Meral: <i>lr</i>	Autorizačne overil:	<b>ING. DANIEL TURCÁR</b> - geodetické práce 68, 925 27 Veľký Grob Tel.č.: +421908189098 E-mail: daniel.turcar@gmail.com
Spracoval: <i>Ing.</i>	Ved. st.:	
Názov zákazky:	<b>Polohopisné a výškopisné zameranie dopravníkového pásu cez Žichyho kanál vo Veľkom Grobe</b>	
Časť:	<b>Grafické znázornenie</b>	
Príloha:	Mierka 1:200	Súprava 1
Účelová mapa	Príloha 1

**Vec: „Žiadosť o stanovisko – projekt stavby Dopravník ILKA“ - vyjadrenie.**

Vec: „Nelegálne umiestnenie pásového dopravníka nad kanálom Boldog – Sládkovičovo (Zichyho potok)“ – vyjadrenie

Príloha č. 1

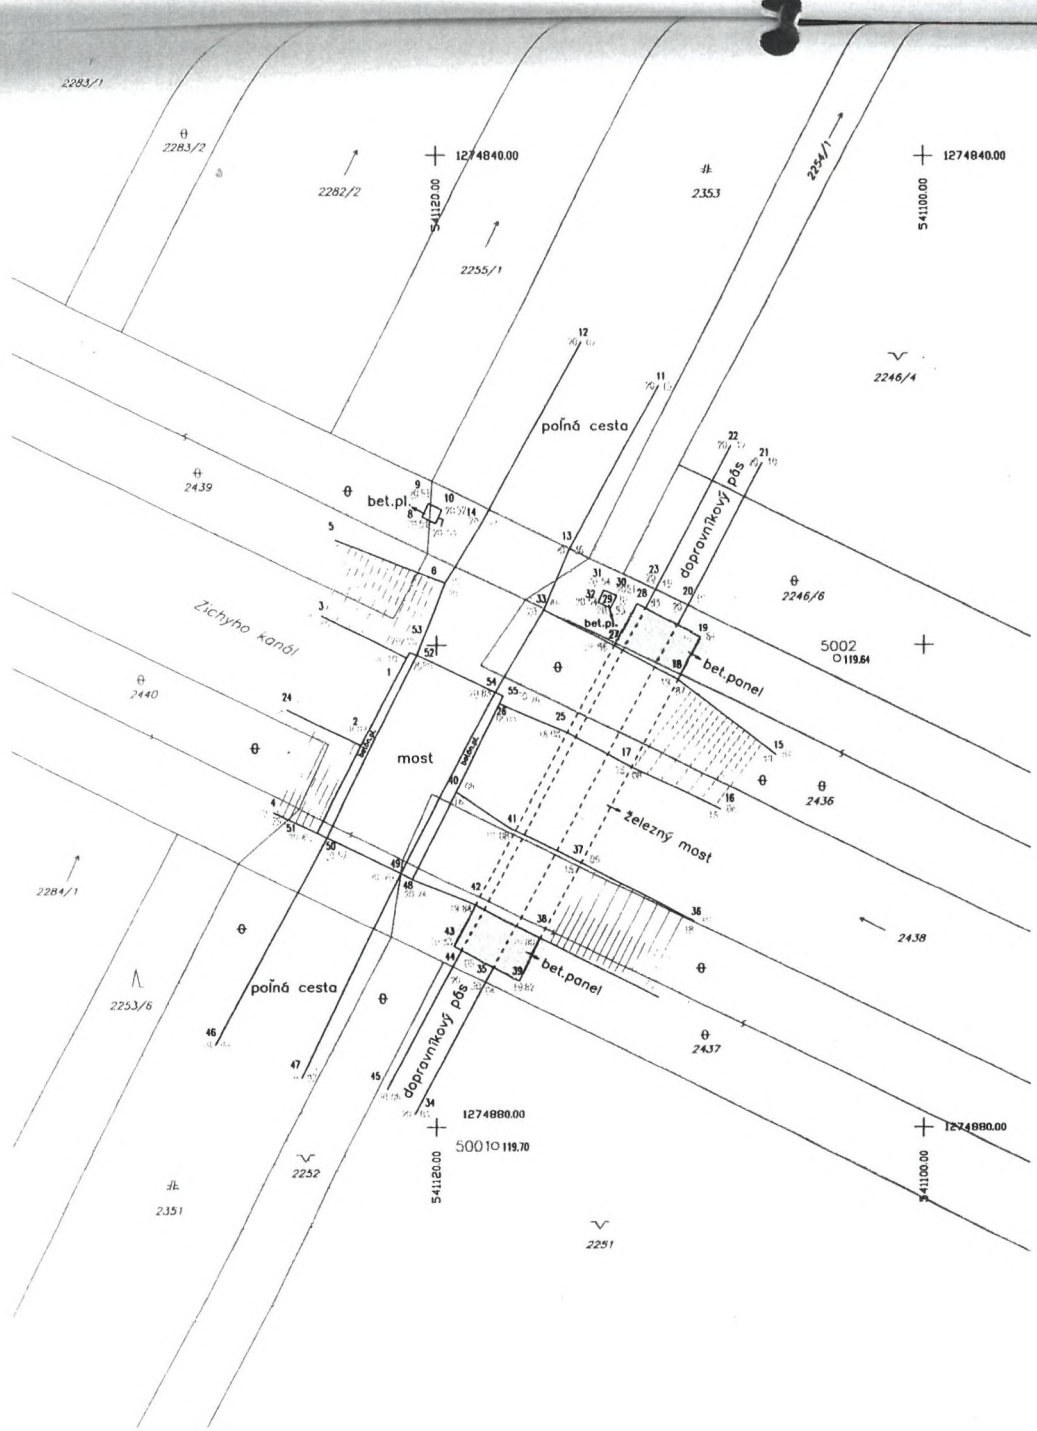
1. Zásadne nesúhlasíme s legalizáciou zrealizovanej stavby premostenia vodného toku Boldog – Sládkovičovo (Zichyho potok) v súčasnej podobe a technickom prevedení. Predmetná stavba značne obmedzuje prevádzku pri plynulom prechode pozdĺž vodného toku a konštrukciou premostenie priamo zasahuje do prietočného profilu vodného toku.

2. Požadujeme rešpektovať a dodržať obojstranný 10,0 m pobrežný pozemok od vodohospodársky významného vodného toku kanál Boldog – Sládkovičovo (Zichyho potok). V tomto území nie je možné umiestňovať vedenia a zariadenia technickej infraštruktúry, stavby trvalého charakteru vrátane pevného oplotenia a súvislú vzrastlú zeleň. Pobrežný pozemok sa stanovuje z dôvodu zabezpečenia prístupu mechanizácie správcu toku k údržbe koryta toku a z dôvodu povodňovej prevencie.

3. Detail križovania požadujeme riešiť pri zachovaní podjazdnej výšky min. 4,2 m pre mechanizáciu správcu toku s podmienkou umiestnenia budúcich podpier - pilierov pásového dopravníka vo vzdialenosti  $\geq 10$  m od brehových čiar.

4. V prípade, že nebude v plnom rozsahu dodržaný a splnený bod č. 3, požadujeme križovanie zrealizovať v súlade s STN 736822 Križovania a súbehy vedení s vodnými tokmi, t. j. spodný okraj premostenia musí byť vo výške 0,50 m nad brehovou čiarou kanála Boldog – Sládkovičovo (Zichyho potok). Následne bude vlastník stavby vykonávať povinnosti vyplývajúce z §47 odst.3 zákona č.364/2004 Z.z. o vodách, to znamená, že vlastník stavby je povinný na vlastné náklady dbať o jej riadnu údržbu a statickú bezpečnosť, aby neohrozovala plynulý odtok vôd, zabezpečiť ju pred škodlivými účinkami vôd, splaveninami a ľadom, odstraňovať nánosy a prekážky vo vodnom toku brániace jeho nehatenému odtoku. V zmysle uvedeného údržbu profilu koryta vodného toku pod telesom križovania bude vykonávať vlastník alebo správca stavebného objektu. Požadujeme,

aby vlastník technickej konštrukcie zabezpečoval prietochnosť profilu toku pred premostením a čistenie profilu koryta toku od nánosov pod premostovacou konštrukciou a na dĺžke min. 5,0 m pred a za mostnou konštrukciou. Pri tomto riešení požadujeme zabezpečiť pre správcu toku neobmedzenú možnosť prejazdu najkratšou možnou trasou. V zmysle vyššie uvedených podmienok musí byť vypracovaný a predložený na odsúhlasenie a schválenie projekt stavby.

V zmysle nášho predchádzajúceho vyjadrenia CS SVP OZ BA 53/2018/124/104 zo dňa 10.08.2018 trváme na dodržaní nasledujúcej podmienky „...spodný okraj premostenia musí byť vo výške 0,50 m nad brehovou čiarou kanála Boldog – Sládkovičovo (Zichyho potok). Následne bude vlastník stavby vykonávať povinnosti vyplývajúcu z §47 odst.3 zákona č.364/2004 Z.z. o vodách, to znamená, že vlastník stavby je povinný na vlastné náklady dbať o jej riadnu údržbu a statickú bezpečnosť, aby neohrozovala plynulý odtok vôd, zabezpečiť ju pred škodlivými účinkami vôd, splaveninami a ľadom, odstraňovať nánosy a prekážky vo vodnom toku brániace jeho nehatenému odtoku. V zmysle uvedeného údržbu profilu koryta vodného toku pod telesom križovania bude vykonávať vlastník alebo správca stavebného objektu. Požadujeme, aby vlastník technickej konštrukcie zabezpečoval prietoknosť profilu toku pred premostením a čistenie profilu koryta toku od nánosov pod premosťovacou konštrukciou a na dĺžke min. 5,0 m pred a za mostnou konštrukciou. Pri tomto riešení požadujeme zabezpečiť pre správcu toku neobmedzenú možnosť prejazdu najkratšou možnou trasou...“. Zároveň nesúhlasíme s akýmkoľvek zásahom do koryta vodného toku.
